AUDIT BEZPEČNOSTI POZEMNÍCH KOMUNIKACÍ

II/125 VLAŠIM – PAVLOVICE, NAROVNÁNÍ

FÁZE II. – DSP

Audit bezpečnosti PK na stavbu „II/125 Vlašim – Pavlovice, narovnění“
(Fáze II. – DSP)

Riziko č. 1 – Rizikové vyznačení začátku intravilánu města mimo souvisle zastavěné území.

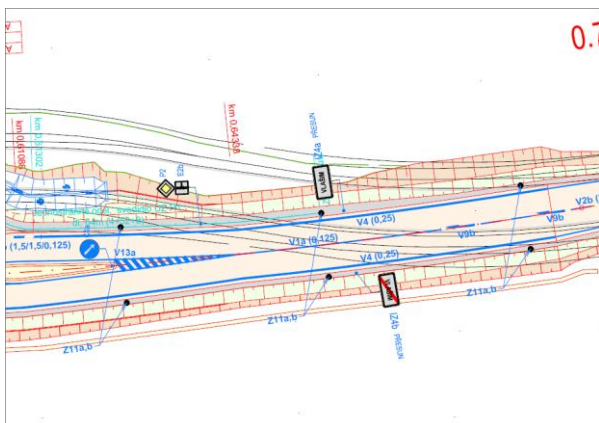
Riziko, které je v rámci této problematiky spatřováno, souvisí zejména s možným nedodržováním nejvyšší dovolené rychlosti při vjezdu do obce. Poloha SDZ IZ 4a „Obec“ je v novém návrhu situována v místě, kde charakter okolí PK neodpovídá intravilánovému úseku (viz *Obrázek 13* a *Obrázek 14*). Ani na jedné straně komunikace není vybudována žádná souvislá okolní zástavba. Nejbližší lokalita, která by se dala považovat za místo odpovídající intravilánovému charakteru, je okolí komunikace v km 0,400. V těchto místech se totiž předpokládá s vybudováním závliv autobusových zastávek v blízkosti přilehlého hřbitova.

Nedodržování rychlosti při vjezdu do intravilánu města Vlašimi je opodstatněné i z důvodu výrazného podélného sklonu, dosahující 4 až 6 % a dlouhého přímého úseku před návěstí obce. Řidiči za těchto podmínek nebudou mít tendenci rychlost vozidla výrazně redukovat, a to ani za předpokladu, že se v místě nově vybudované křižovatky v km 0,600 bude nacházet směrový dělicí ostrůvek.

Nevhodně navržená poloha SDZ IZ 4a/b může vést i k situaci, že motorová účastníci nebudou náležitě zohledňovat skutečnost, že se nacházejí v intravilánu obce. Následně v místech, kde bude dopravní situace vyžadovat jejich zvýšenou pozornost (např. km 0,400 – zvýšený výskyt nejzranitelnějších účastníků silničního provozu), nedojde k požadovanému (důvodnému) dostatečnému omezení rychlosti jízdy.

Poslední aspekt, který může ovlivňovat rychlost vozidel, se týká šíře jednotlivých jízdních pruhů. Z důvodu rekonstrukce vzniká paradox, že silnice II/125 nacházející se dále v extravilánu je v nominální šíři užší než vozovka v intravilánu. Pokud se tato skutečnost představí z pohledu řidiče, vzniká situace, že při míjení označníku obce se vjíždí do lokality, která je velmi komfortně šířkově navržena, nenachází se v okolí žádná zástavba a prostor není téměř žádným způsobem opatřen prvky, které by nutily řidiče upravit rychlost.

Obrázek 21 – Absence vyznačení stávajícího SDZ v situačním výkres (SO 101).

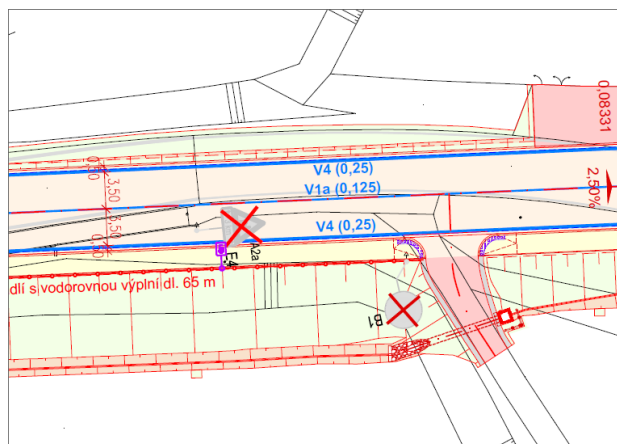
Doporučení č. 1 – Doplnit odstranění SDZ A 7a „Nerovnost vozovky“ do výkresové dokumentace.

V SO 101 se doporučuje do situace zakreslit i stávající SDZ A 7a „Nerovnost na vozovce“, nacházející se v km 0,070. Současně se doporučuje vyznačit i jeho odstranění, jelikož toto upozornění již nebude aktuální. Vozovka vlivem rekonstrukce nebude vykazovat nerovnosti či jiné podobné poruchy.

Obrázek 22 – Návrh SDZ P 6 v místě stykové křižovatky silnic II/125 a MK K Čechovu.

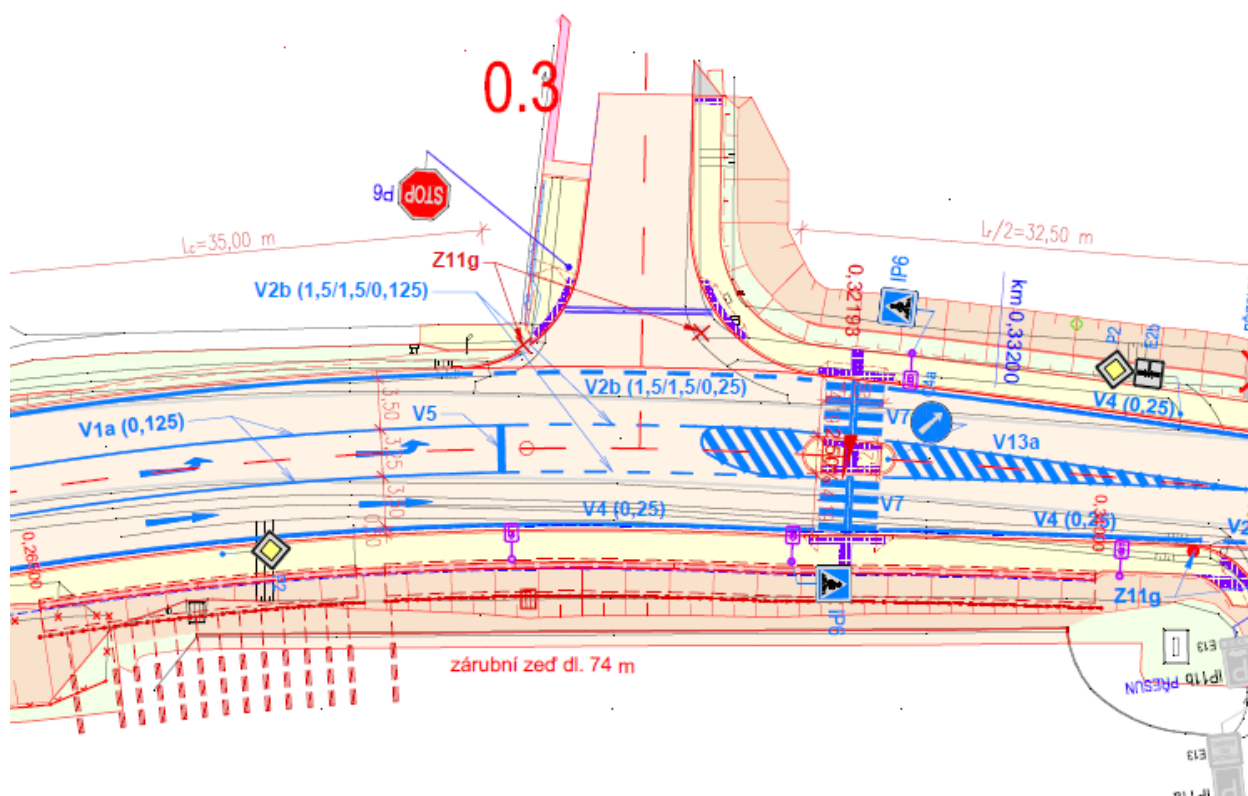
Doporučení č. 2 – Výměna SDZ P 6 „Stůj, dej přednost v jízdě!“ za P 4 „Dej přednost v jízdě!“.

Na vedlejším ramenu stykové křižovatky silnice II/125 a MK K Čechovu je v současném provedení instalované SDZ P 6 „Stůj, dej přednost v jízdě!“. Osazením tohoto značení je kladen zřetel na skutečnost, že účastník silničního provozu přijíždí do místa napojení s nadřazenou komunikací. Z důvodu rozhledových poměrů je nucen v křižovatce zastavit, vyhodnotit situaci a až poté pokračovat v napojení se na silnici II/125.

V rámci doporučení je navrhováno osadit SDZ P 4 „Dej přednost v jízdě!“. Způsob napojení zůstává shodný, dle ČSN 73 6102 [8] není povinnost při posouzení rozhledových trojúhelníků podle varianty A instalovat pouze SDZ P6. Pokud je zřejmé, že nelze vykonat připojovací manévr bez zastavení a lokalita nevykazuje výraznější rizikový průběh napojení, doporučuje se osadit pouze SDZ P 4. Toto značení má méně restriktivní charakter. **SDZ P 6 je žádoucí osazovat pouze v místech, kde je zvýšené riziko střetu v důsledku omezených rozhledových poměrů, pokud se účastník silničního provozu náležitě nepřesvědčí o aktuálním dopravní situaci (dostatečně nerozhledne).**

Obrázek 23 – Nadbytečné osazení dodatkové tabulky SDZ E 2b v místě před stykovou křižovatkou (km 0,340).

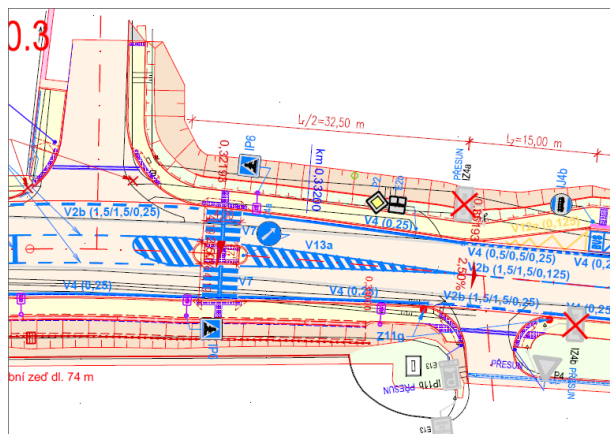
Doporučení č. 3 – Nadbytečné umístění dodatkových tabulek SDZ E 2b v místě křižovatek.

V místě křižovatek silnice II/125 a MK K Čechovu (km 0,308) a nově navrhované křižovatky silnice II/125 a účelové komunikace vedoucí k průmyslovému areálu (km 0,600), se uvažuje s osazením SDZ P 2 „Hlavní pozemní komunikace“ společně i s dodatkovými tabulkami SDZ E 2b „Tvar křižovatky“. Jelikož se jedná o přehledné stykové křižovatky s kolmým napojením vedlejších ramen, není dodatková tabulka nutná a doporučuje se její odstranění.
